ACEG vzw
Erkend keuringsorganisme

Keuringsverslag van een elektrische laagspanning- en zeer lage spanningsinstallatie

Straatnaam	Vogelzangstraat
Huisnummer	56
Busnummer	
Postcode	2222
Gemeente	Itegem
Land	België

Aard onderzoek: Controlebezoek van een huishoudelijke installatie volgens (KB 08/09/2019) - AREI Boek 1- 6.5. en 4.2.4.3.

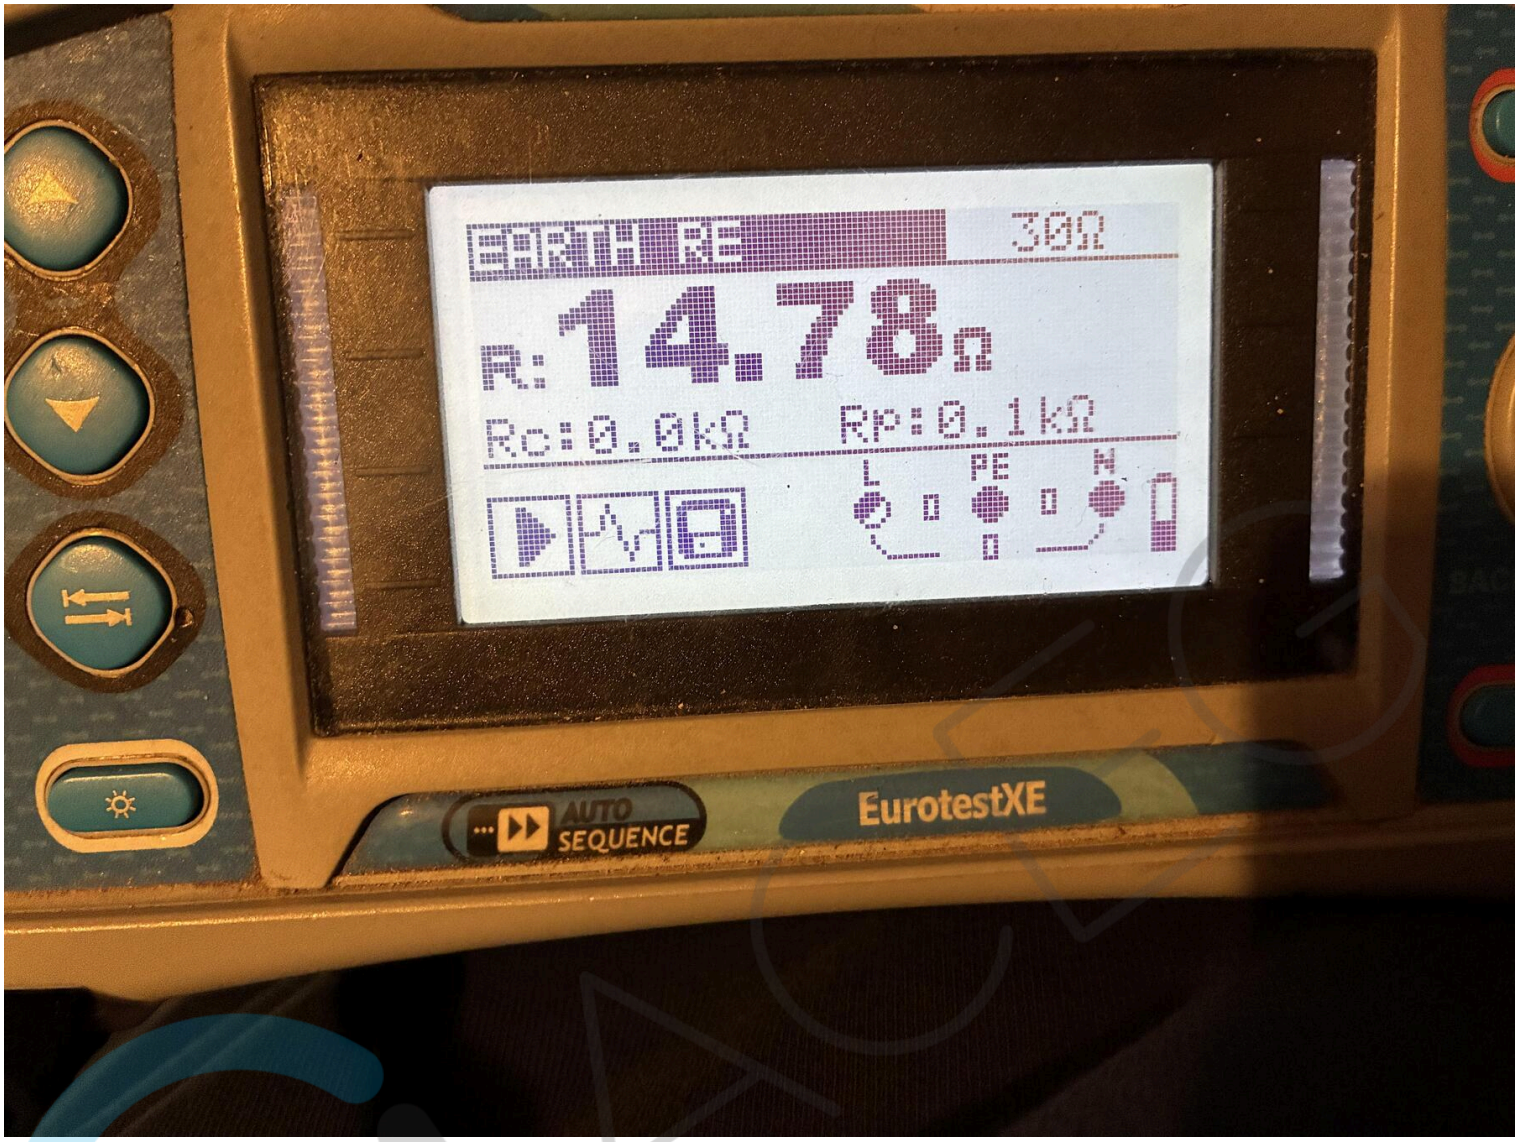
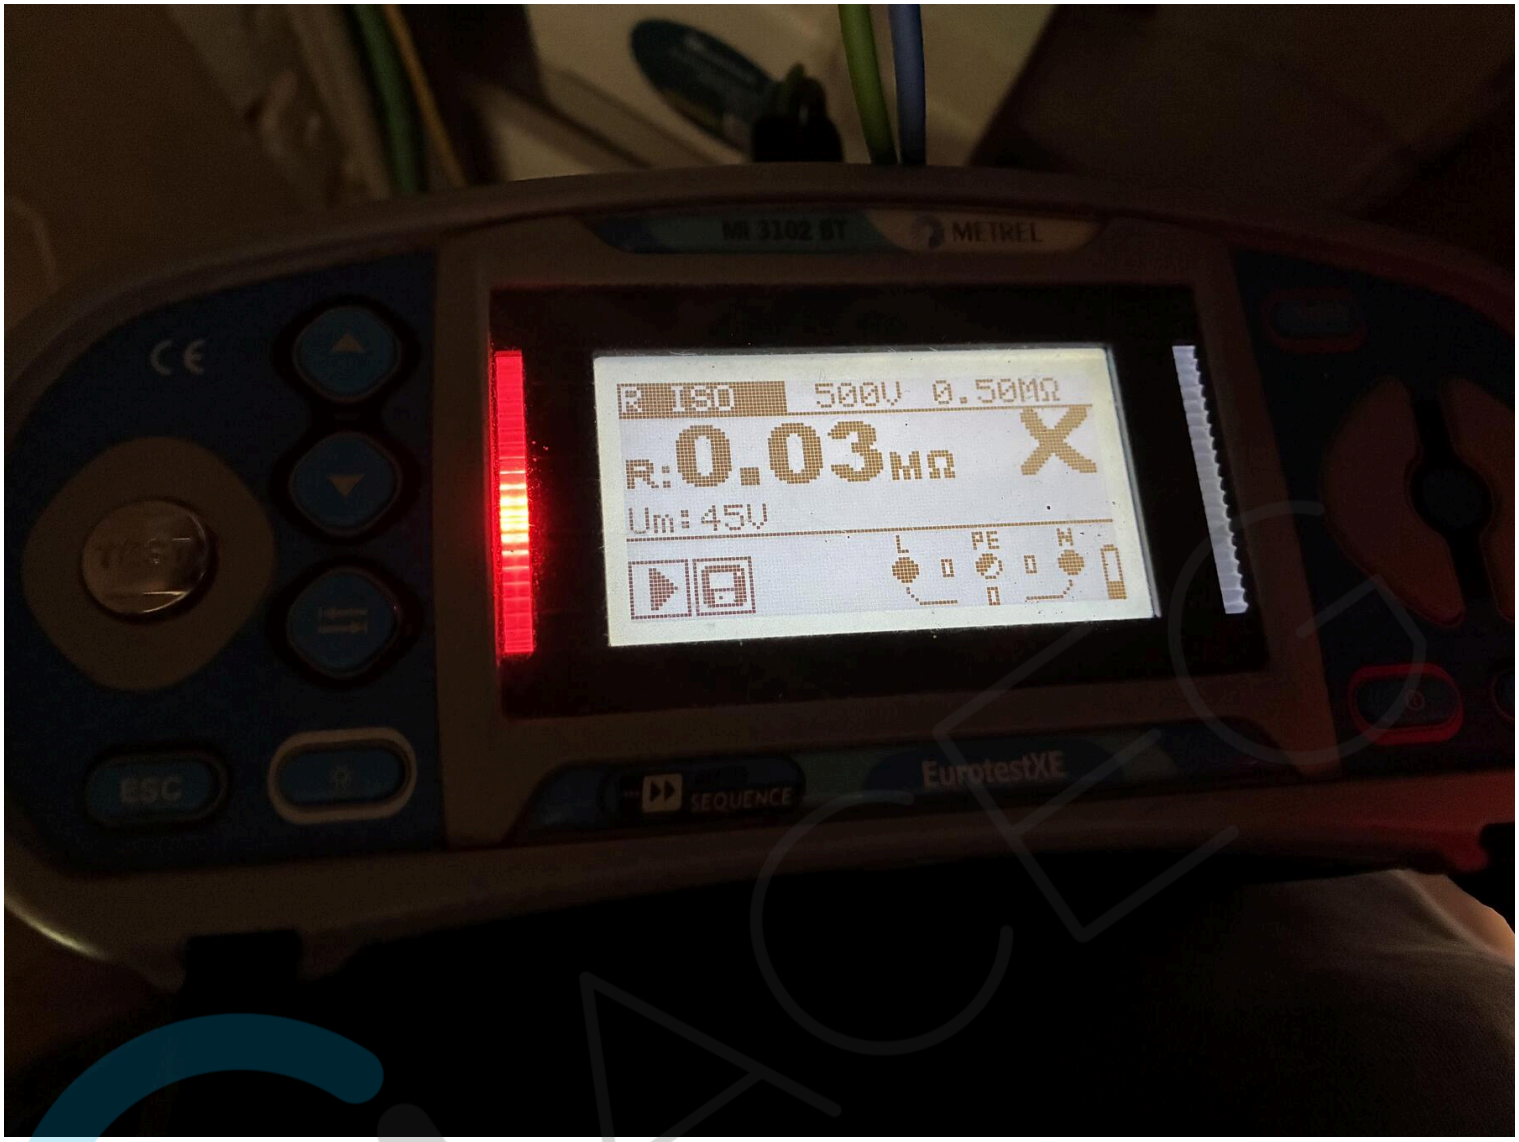
I1.01 Eéndraadschema van de installatie is niet aanwezig. (Boek 1 Afdeling 2.12 - 2.13 en 3.1.2)	
I1.03 Situatieschema van de installatie is niet aanwezig. (Boek 1 Afdeling 2.12 - 2.13 en 3.1.2)	
I2.02 De waarde van de isolatieweerstand van één of meerdere stroombanen is kleiner dan 0,5M ohm. (Boek 1 Onderafdeling 6.4.5.1.)	Kring 1 links boven
I4.01 Hoofdequipotentiale verbinding(en) niet verwezenlijkt. (Boek 1 Onderafdeling 5.4.4.1. en 5.1.6.2)	
I5.01 De aanduiding van de stroomkringen en/of apparatuur, aansluitklemmen, enz dient aangebracht of vervolledigd te worden. (Boek 1 Onderafdeling 3.1.3.1. en 3.1.3.3.A. en 5.1.6.1)	
I5.08 Beschadigd en gebroken materiaal dient vervangen of hersteld te worden. De beschermingsgraad van het verdeelbord tegen rechstreekse aanraking is onvoldoende. (niet tenminste IPXX-B) (Boek 1 Onderafdeling 4.2.2.3.)	Kast gehalveerd
I5.11 Niet gebruikte invoeringen van het verdeelbord zijn niet correct of onvoldoende afgedicht. (Boek 1 Afdeling 5.1.4. en 4.2.2.3.)	Bovenaan verdeelbord
